## Keuringsverslag van een elektrische laagspanning- en zeer lage spanningsinstallatie

### NIET CONFORM

Straatnaam Leuvensebaan  
Huisnummer 38  
Busnummer  
Postcode 2580  
Gemeente PUTTE  
Land België

Controlebezoek van een oude huishoudelijke elektrische installatie van een wooneenheid bij verkoop op vraag van de verkoper volgens (KB 08/09/2019) - AREI Boek 1- 8.4.2. en 8.2.1. en 4.2.4.3.

Afbeelding schakel- en verdeelbord:

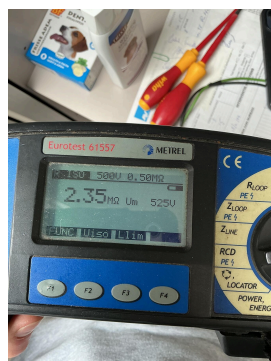
11.02 Eéndraadschema van de installatie komt niet overeen met de werkelijkheid. (Boek 1 Afdeling 2.12 - 2.13 en 3.1.2 )

11.04 Situatieschema van de installatie komt niet overeen met de werkelijkheid. (Boek 1 Afdeling 2.12 - 2.13 en 3.1.2)

11.05 Adresgegevens of gegevens installateur ontbreken of zijn onvolledig op het ééndraadsschema en/of situatieplan van de huishoudelijke elektrische installatie. (Boek 1 Afdeling 2.12 - 2.13 en 3.1.2 en 9.1.2)

12.03 De continuïteit van equipotentiaalverbindingen en/of beschermingsgeleiders zijn niet gewaarborgd. (Boek 1 Onderafdeling 5.3.5.3.G. en 5.4.3.5)

Stopcontacten met aardpen maar niet effectief geaard

13.07 Een demonteerbaar aansluitstuk (aardingsonderbreker) dient aangebracht te worden in de aardgeleider teneinde de meting van de aardweerstand mogelijk te maken. (Boek 1 Onderafdeling 5.4.3.5.)

14.10 De equipotentiaal- en/of beschermingsgeleiders zijn niet voldoende beschermd tegen mechanische en chemische beschadiging. (Boek 1 Onderafdeling 5.4.3.4.)

15.01 De aanduiding van de stroomkringen en/of apparatuur, aansluitklemmen, enz dient aangebracht of vervolledigd te worden. (Boek 1 Onderafdeling 3.1.3.1. en 3.1.3.3.A. en 5.1.6.1)

15.11 Niet gebruikte invoeringen van het verdeelbord zijn niet correct of onvoldoende afgedicht. (Boek 1 Afdeling 5.1.4. en 4.2.2.3.)

15.14 De nominale spanning dient duidelijk vermeld te worden op een oordeelkundig gekozen plaats. (Boek 1 Onderafdeling 3.1.3.3.)

Niet alle vochtige kringen achter de 30mA

16.04 Een differentieelstroombeschermingsinrichting met een gevoeligheid van 30mA is te plaatsen voor installaties van badkamer, wasmachine, vaatwas, droogkast en/of gelijkaardige toestellen. Deze dient ondergeschikt te zijn aan de hoofddifferentieelstroombeschermingsinrichting (Boek 1 Onderafdeling 7.1.4.3. en 4.2.4.3.)

16.09 Er is geen bescherming door een differentieelstroombeschermingsinrichting met een gevoeligheid van max. 30mA voorzien voor contactdozen zonder aardpen. (boek 1 afdeling 8.2.1 punt 6)

I8.08 De geleiders van het type VOB moeten in daarvoor bestemde buizen, kabelgoten geïnstalleerd worden. (Boek 1 Onderafdeling 5.2.9.3. en 5.2.9.6.)

Boven bord, schakelaar

I8.14 Elektrische leidingen zijn niet ingevoerd, zodat een continue bescherming verzekerd is. (Boek 1 Onderafdeling 5.2.6.1.)

I9.07 Niet alle contactdozen op LS zijn kinderveilig conform NBN C 61-112-1:2017. (Boek 1 Onderafdeling 1.4.2.3. en 5.3.5.2.)

Kapotte plaatjes

N22 De elektrische installatie is grondig na te zien en conform te maken volgens de voorschriften van het AREI boek 1.
